<都市景観アドバイザー制度を活用した事例>

1. 体育館 / 建築物の外壁等の色彩変更（令和3年度）

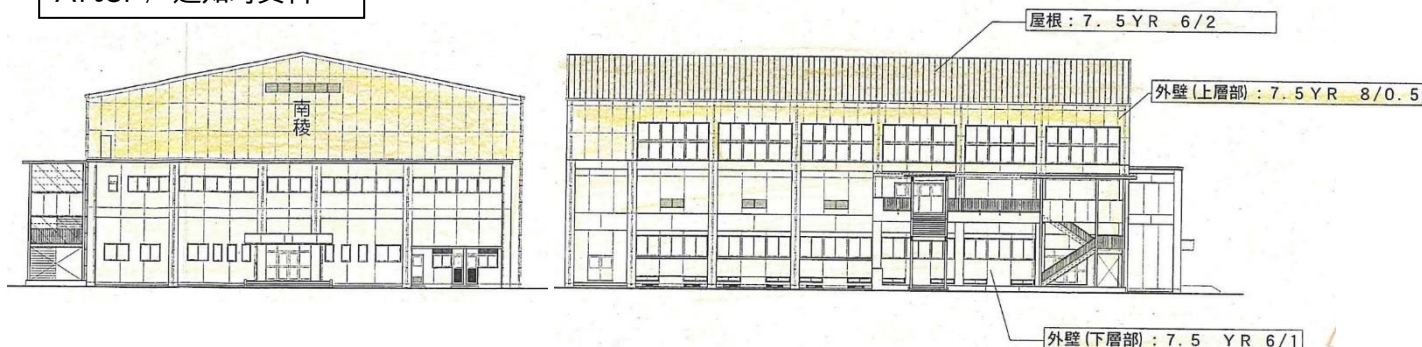
- ・外壁色彩: 単色 → 圧迫感を和らげるため、上下の塗分けを推奨
- ・屋根色彩: ライトグレー → 当初計画の色彩は明るい印象のため、暖色系・低明度の色彩を推奨
- ・校章色彩: → 色あせても目立ち過ぎない色彩を推奨
- ・その他: 鉄扉や外階段、渡り廊下等の色彩助言

- ・外壁色彩の上下塗分け、屋根色彩、校章色彩など多く色彩が変更

3.スーパーマーケット・駐車場 / 建築物の外観の変更・屋外広告物の表示（令和3年度） （北戸田駅周辺景観づくり推進地区）

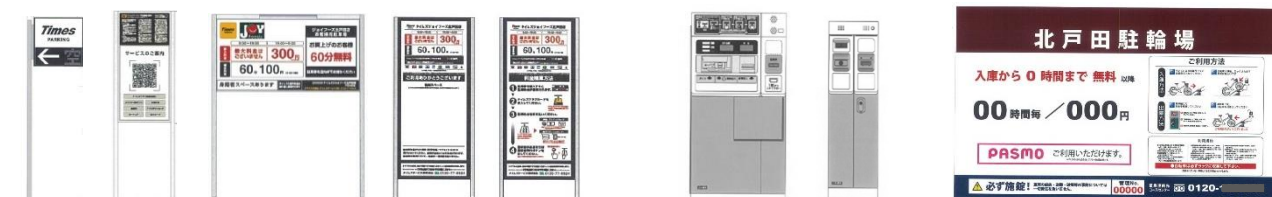
- ・良い点：北戸田駅周辺景観づくり推進地区の基準及び周辺の景観に配慮された計画となっている。
- ・助言：「色彩」・外壁上部のライン幅は、外壁目地位置を踏まえた幅に調整。
・駐車場看板文字(赤色)は「えんじ色」とすると、より落ち着いた色彩になる。
「植栽」・ツツジ類は複数品種を植えることで開花時期が長くなり、より景観が豊かになる。

- ・色彩(ライン幅の調整、駐車場看板の文字色彩)、植栽(ツツジ種)が助言に伴い変更されました。

6.公務員宿舎 / 建築物の外壁等の色彩変更（令和4年度）

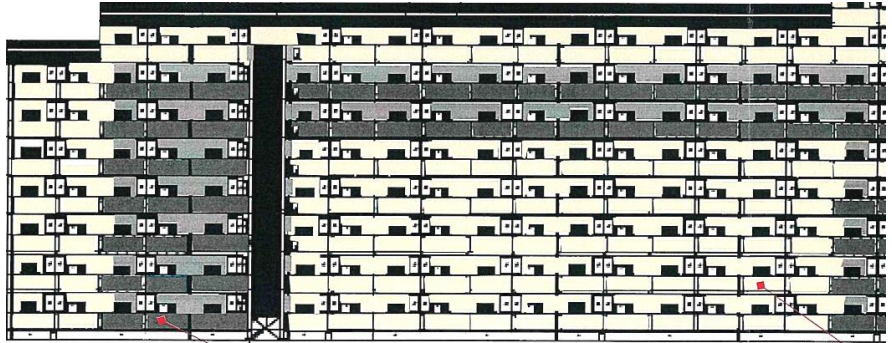
・現状のデザインを活かしつつ、全体の調和を踏まえた配色とし、柔らかい色彩でまとめることを推奨

落ち着いた、汚れも目立ちにくい色彩の提案

建物や周囲に馴染む色彩の提案

集会場: 附属施設として、宿舎と馴染む色彩の提案

玄関扉: 内部インテリアにも考慮した色彩の提案

・外壁、外部階段、集会所の色彩について、助言に基づき変更
